提出年月日	令和元年 12 月 20 日	R5
日本原燃株式会社

六ヶ所再処 理 施 設 に お け る
新 規 制 基 準 に 対 す る 適 合 性

安全審査 整理資料

安全冷却水系冷却塔の設置位置の変更

第1図 安全冷却水系冷却塔構内配置図 (変更前)

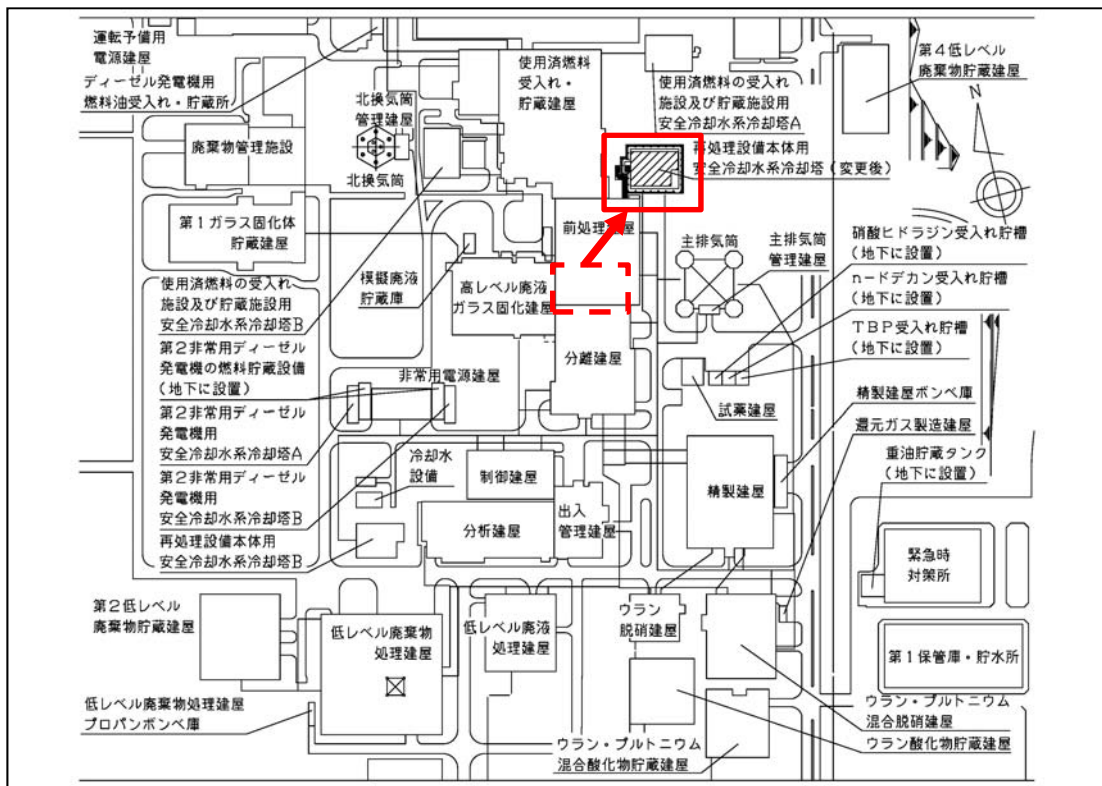
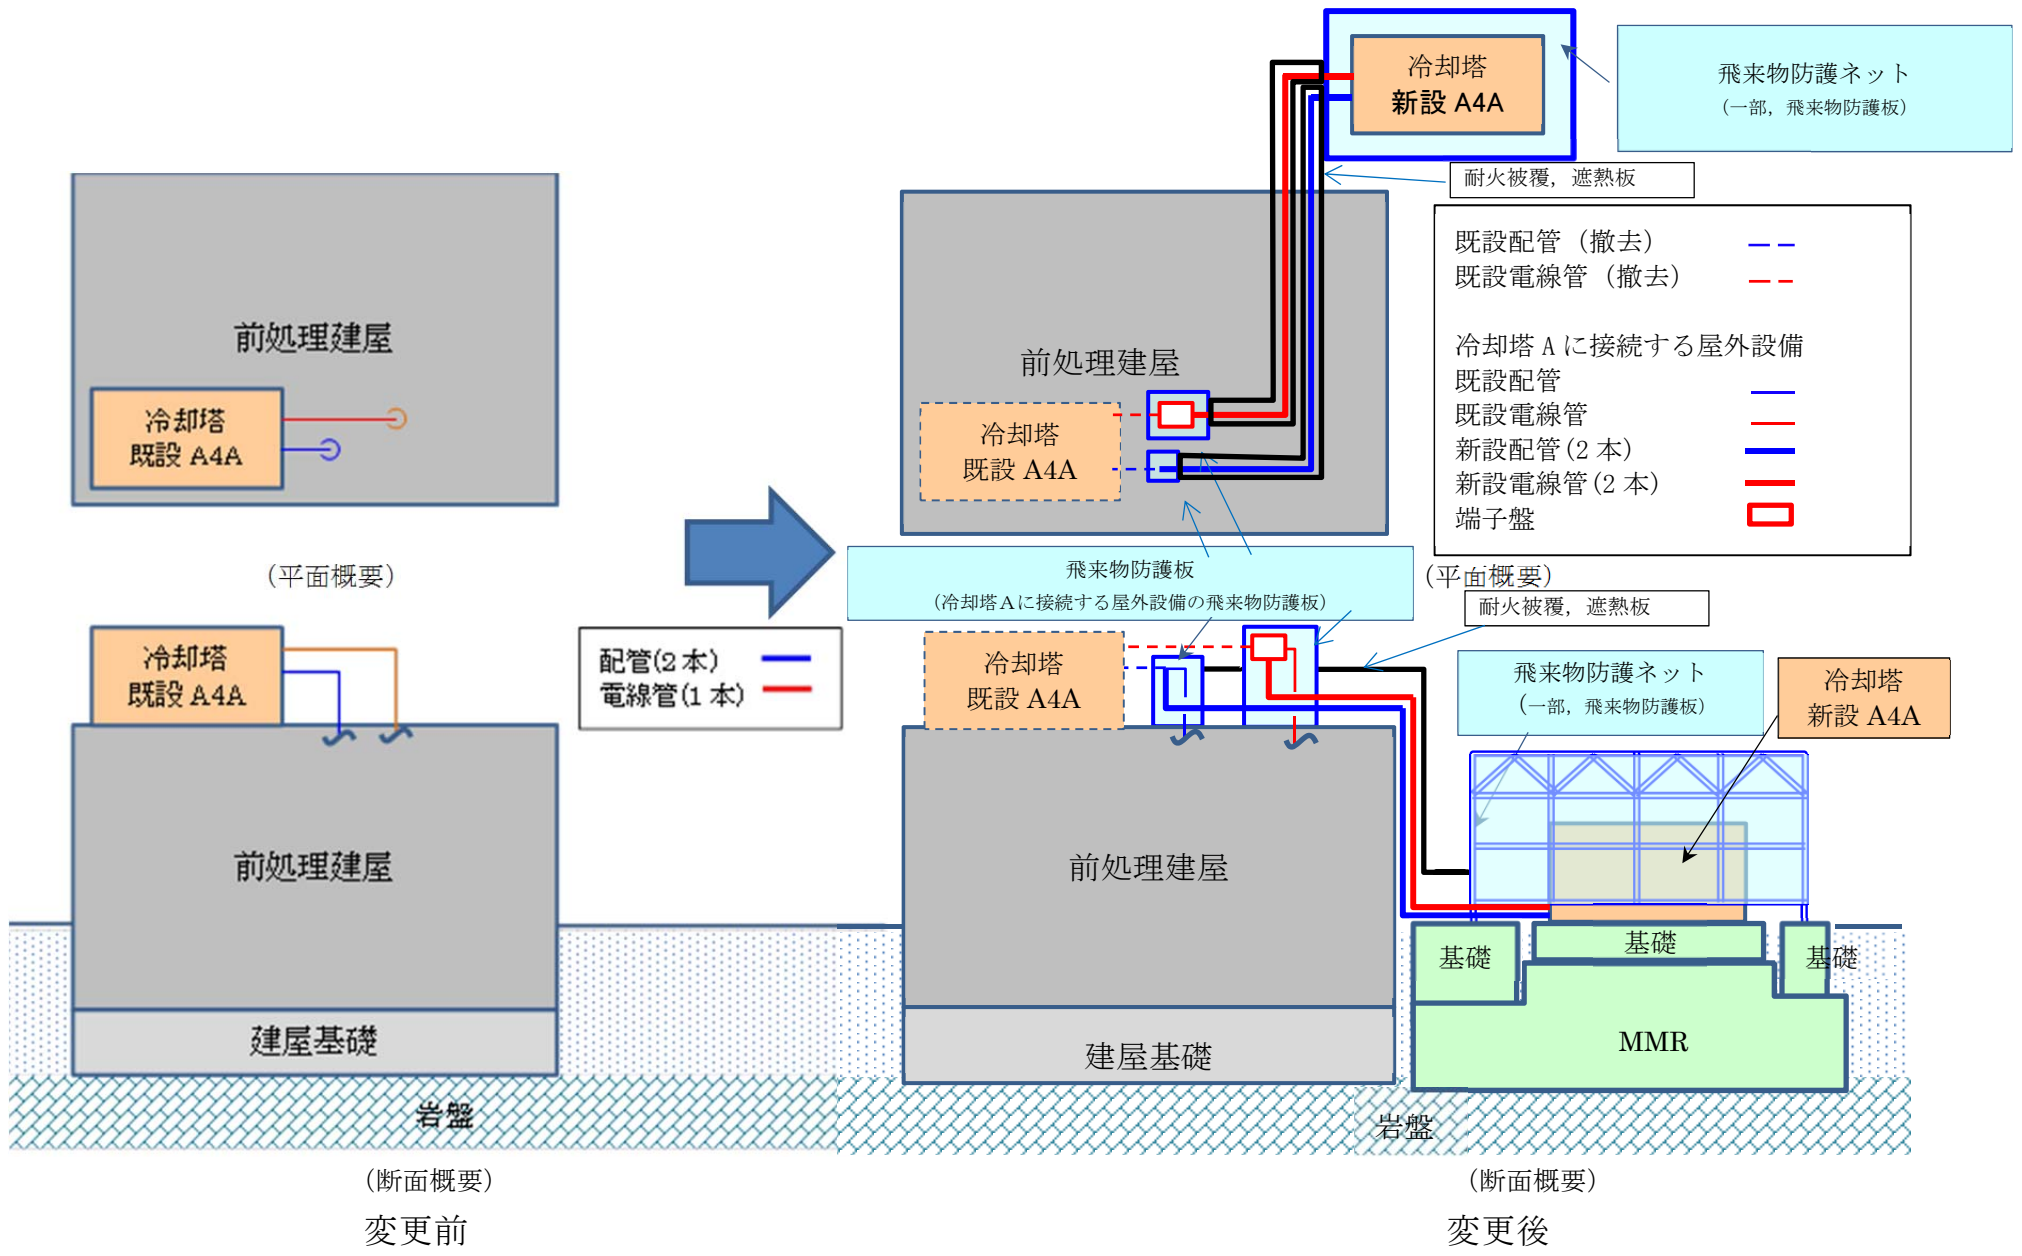
新たに設置する安全冷却水系冷却塔（以下「新設 A 4 A」という。）は、前処理建屋の各種系統に接続する必要があることから、接続する配管等の設置性と既設系統へ悪影響を最小限とするため、配管等の接続長を極力短くするため前処理建屋近傍を選定し、その上で既設埋設物への影響を考慮した敷地に設置することとした。安全冷却水冷却塔 A の変更前と変更後の配置を第 1 図及び第 2 図に示す。

また、新設 A 4 A 及び既設取合部は竜巻防護対策のため飛来物防護ネット（一部、飛来物防護板）及び飛来物防護板を新規に設置する。新設 A 4 A 接続後、設置済みの安全冷却水系冷却塔 A は他施設の安全機能に影響を与えないものとする。

安全冷却水系冷却塔 A の設備変更概要を第 3 図に示す。

第 4 図 冷却塔 A と外部火災に対する評価対象の配置

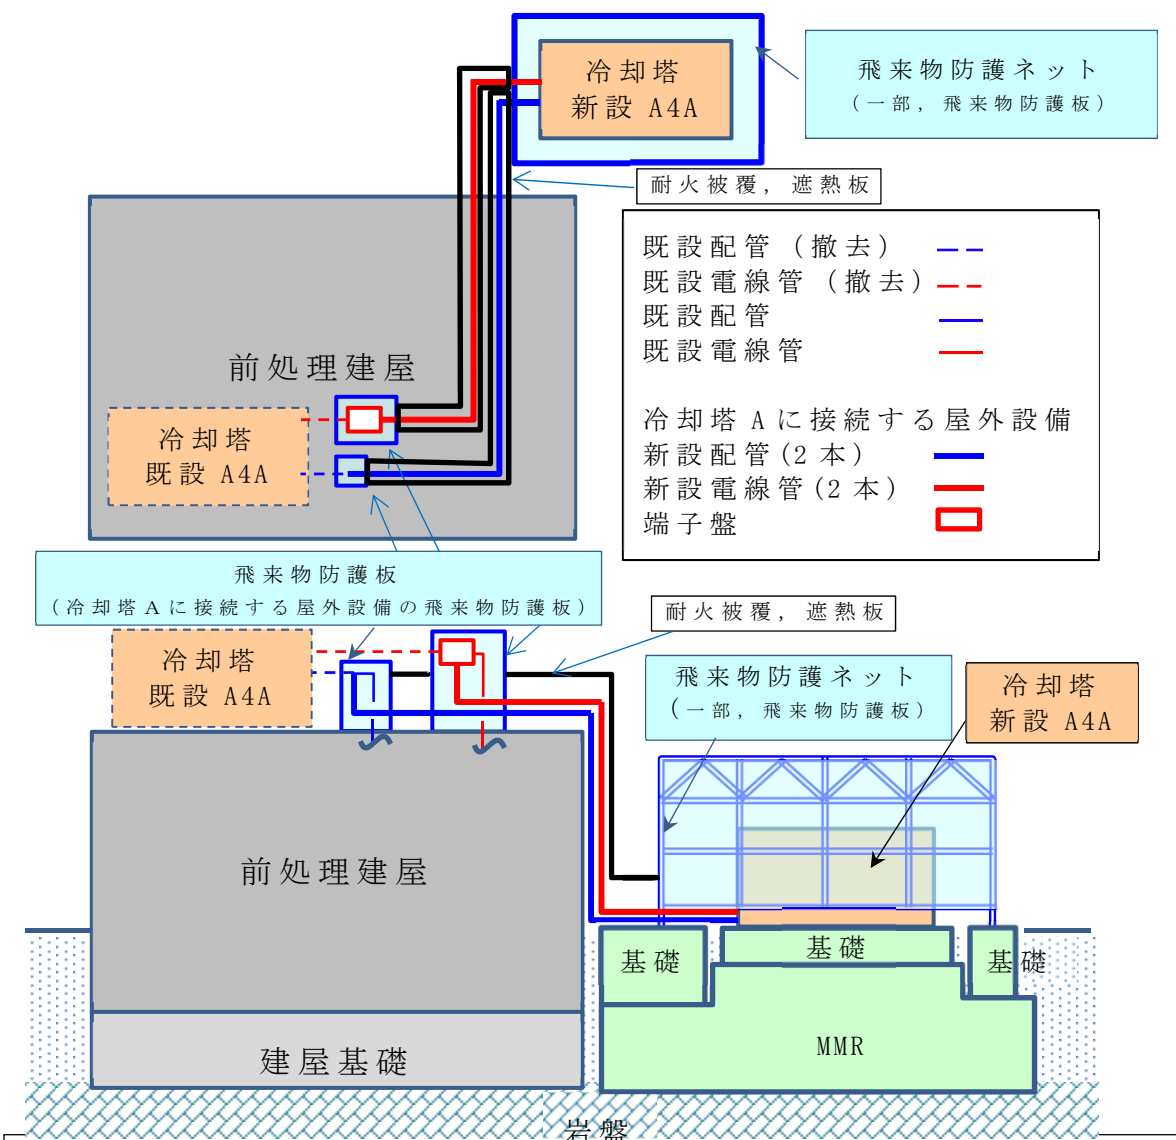
冷却塔Aは、第4図に示す位置に設置する設計とするため、評価対象よりも、防火帯からの離隔距離（約192m）が大きいため、評価対象において、冷却水出口温度が最大運転温度以下となることを確認することで、冷却塔Aについても、安全機能を損なわないことが確認できる

冷却塔Aは、第4図に示す位置に設置する設計とするため、評価対象よりも、石油備蓄基地からの離隔距離（約1,790m）が大きいため、評価対象において、冷却水出口温度が最大運転温度以下となることを確認することで、冷却塔Aについても、安全機能を損なわないことが確認できる

冷却塔Aは、第4図に示す位置に設置する設計とするため、評価対象よりも、防火帯及び石油備蓄基地からの離隔距離（約1,790m）が大きいため、評価対象において、冷却水出口温度が最大運転温度以下となることを確認することで、冷却塔Aについても、安全機能を損なわないことが確認できる。

第6図 竜巻防護対策設備配置図

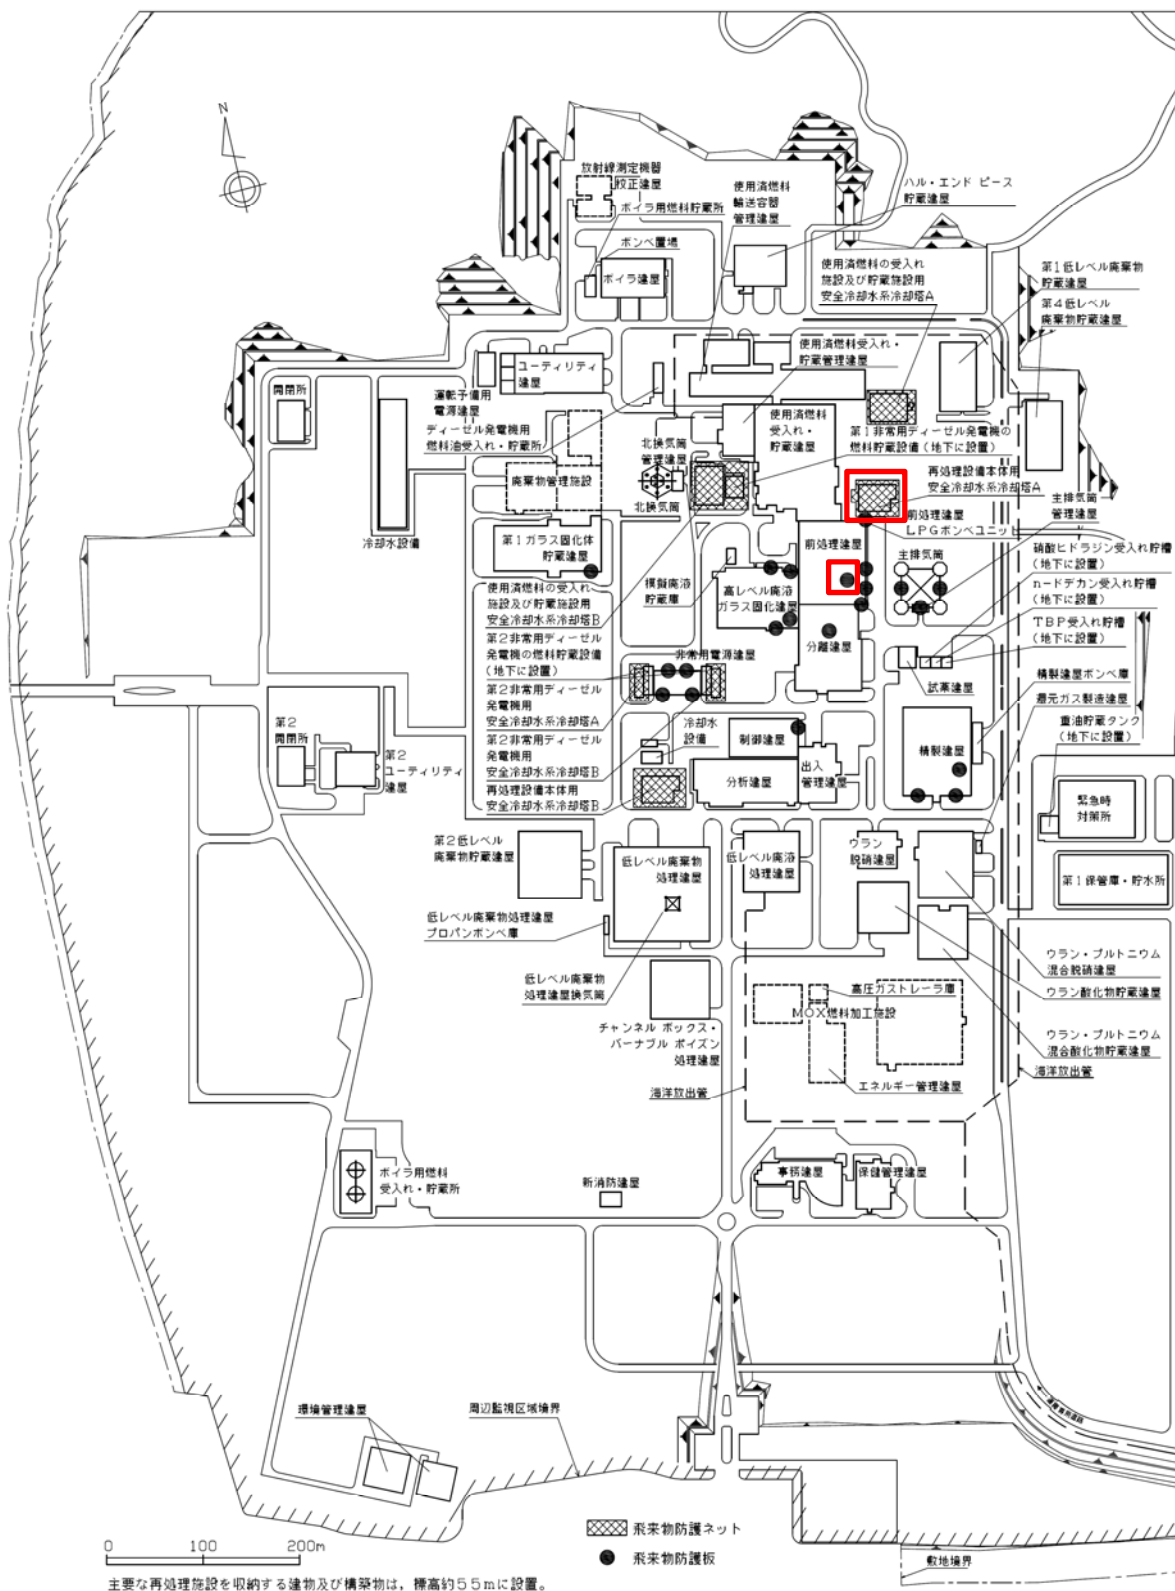
竜巻防護対策設備の仕様を第 3 - 10 表に、配置図を第 6 図に示す。

第7図 冷却塔Aの配置図

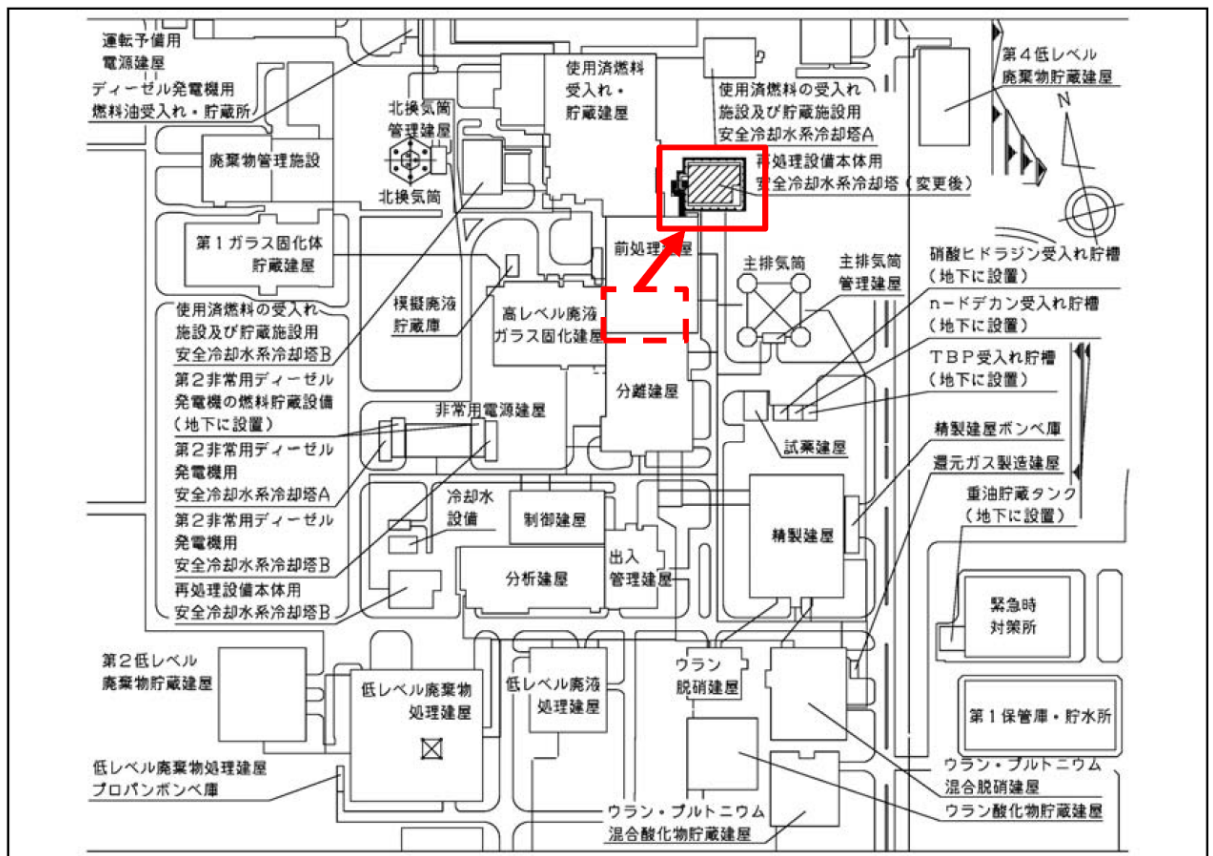
屋外に設置する溢水防護対象設備を第3-9表に、配置図を第7図に示す。

冷却塔 A は屋外に設置されている設備であり，降水等の溢水を考慮した設計がなされており，安全機能を損なうおそれはないことから，影響評価対象とする溢水防護対象設備の対象外としている。

第 8 図 冷却塔 A の主要な駆動部の防滴構造の概要図

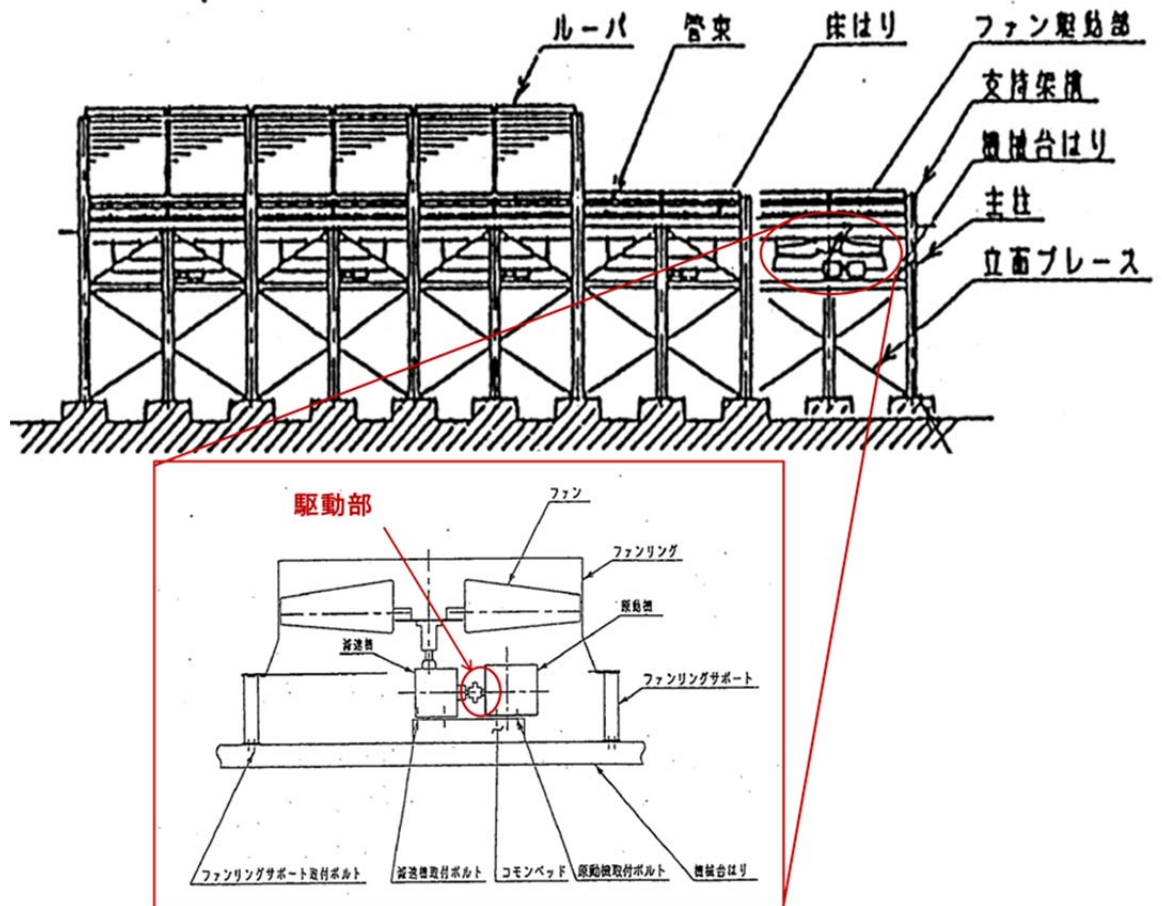
第 8 図に冷却塔 A の主要な駆動部の防滴構造の概要図を示す。

第 9 図 屋内の溢水防護対象設備の配置図 (1 / 2)

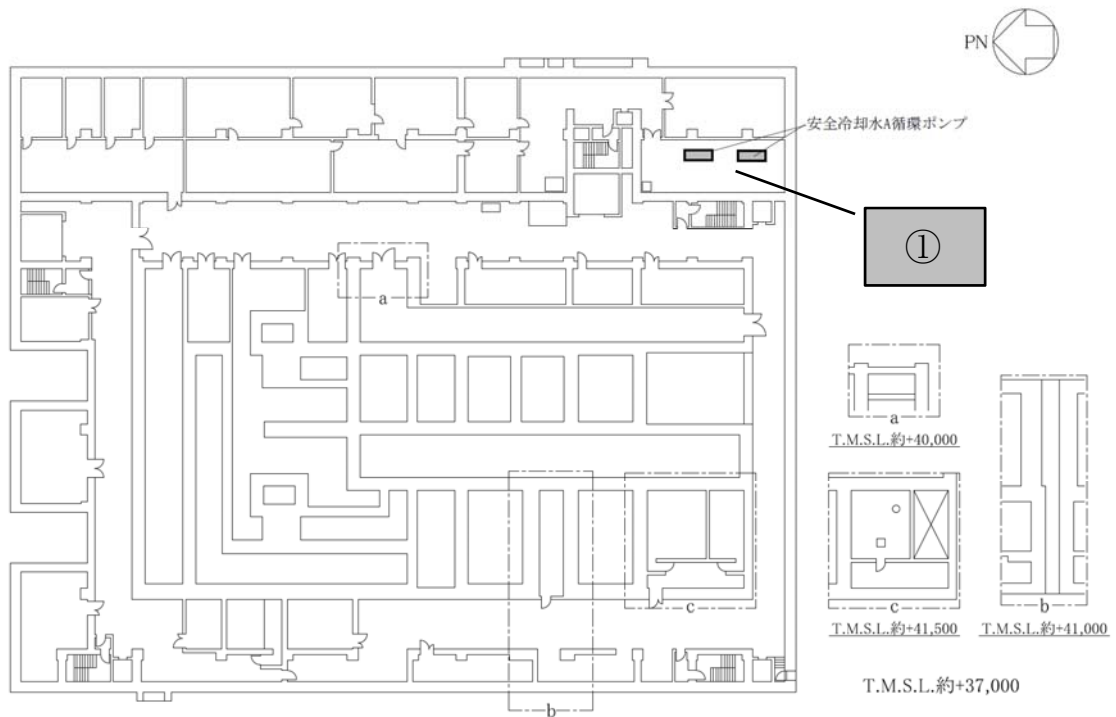
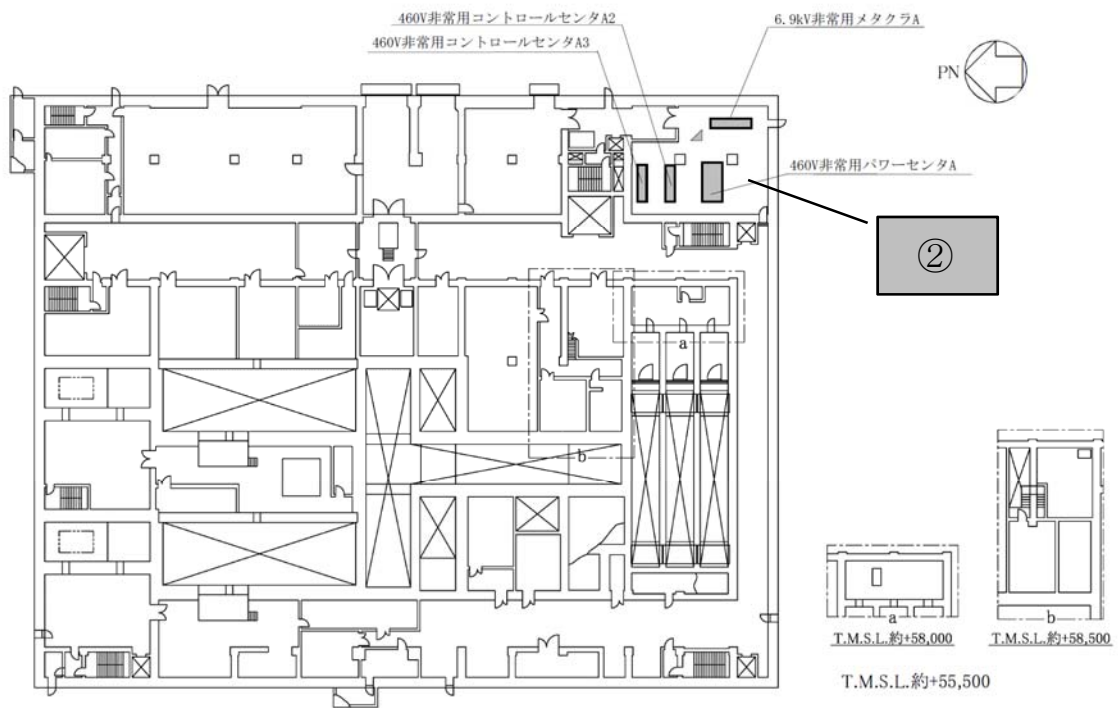
冷却塔 A に関係する溢水防護建屋内にある溢水防護対象設備を第 3 - 1 0 表に、配置図を第 9 図に示す。

第9図 冷却塔Aの配置図

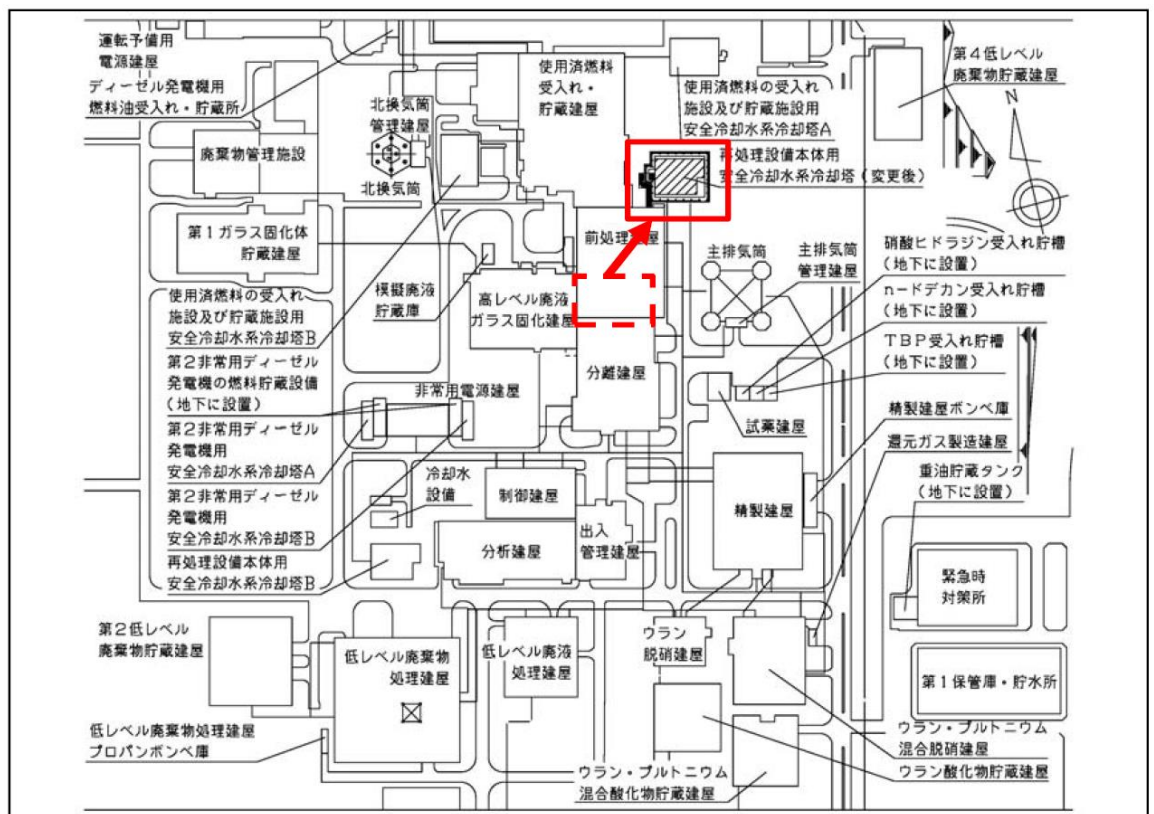
屋外に設置する化学薬品防護対象設備を第3-11表に、配置図を第9図に示す。

屋外に設置する化学薬品防護対象設備に関して化学薬品の漏えいの影響を評価するにあたり，再処理事業所内にある屋外タンク等を網羅的に抽出したが，検討対象となる化学薬品を保有するタンクは無く，屋外においては化学薬品の漏えいは発生しないことを確認した。このため，屋外に設置する化学薬品防護対象設備は化学薬品の漏えいによる影響を受けることはない。
